**Avis délibéré
de la Mission régionale d'autorité environnementale
Provence-Alpes-Côte d'Azur**

**sur l'adaptation du schéma régional de raccordement au
réseau des énergies renouvelables (S3REnR) de la région
PACA**

**N° MRAe
2021APPACA29/2898**

Figure 1: Localisation des parcs PV potentiels futurs
Exemple du secteur de Puimichel. Source : dossier

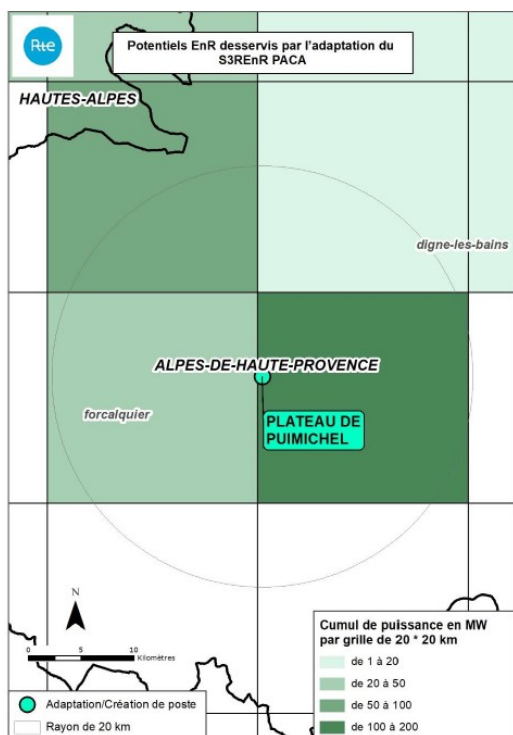
Le projet cartographie⁸ les gisements potentiels de production des énergies renouvelables. Il apparaît que, au moins en termes de surface, les parcs PV peuvent se situer intégralement dans les « zones à privilégier » et n'ont pas besoin d'aller sur des zones présentant des enjeux plus importants. : la MRAe souligne l'importance de cette information.

La MRAe constate cependant que le rapport environnemental ne croise pas cette carte des gisements avec celle des enjeux environnementaux (affinée cf. supra) ni avec celle des parcs existants, ce qui empêche de donner une première qualification des incidences⁹, et donc d'utiliser l'évaluation environnementale stratégique.

La MRAe recommande de qualifier et cartographier les effets indirects de l'adaptation du S3REnR (implantation des futurs parcs PV), en croisant les cartes des enjeux affinés avec celles des parcs (existants et gisements).

Figure 3: Localisation des parcs PV sur le plateau de Puimichel-Les Mées (04) au 01/06/2021 Source : DDT 04

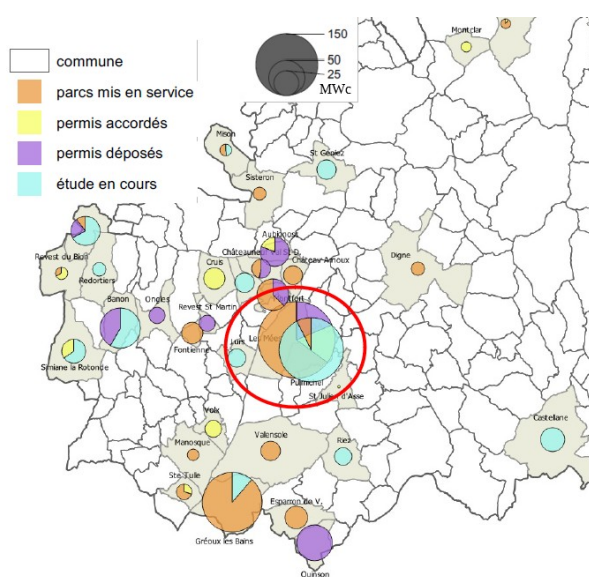
Le cas du plateau des Mées-Puimichel nécessite une attention particulière, car il présente une multiplicité d'installations¹² sur un même secteur avec des cumuls d'effets¹³. Au 1^{er} juin 2021, ce secteur comporte¹⁴:

Le plateau des Mées-Puimichel possède un paysage rural de grande qualité en cours de mutation vers un paysage industriel de centrales photovoltaïques. Ces paysages sont marqués par une empreinte forte d'installations photovoltaïques au sol qui ont transformé le paysage, sans qu'aucun bilan n'ait été

Le rapport ne présente pas une analyse des effets cumulés des parcs PV existants et parcs PV potentiels sur le plateau des Mées-Puimichel.

Du point de vue des enjeux paysagers et de biodiversité, il s'agit d'appréhender les effets d'accumulation voire de saturation qui pourraient être induits¹⁵.

La MRAe recommande de préciser les effets cumulés dus à la multiplicité des installations sur le plateau des Mées-Puimichel.
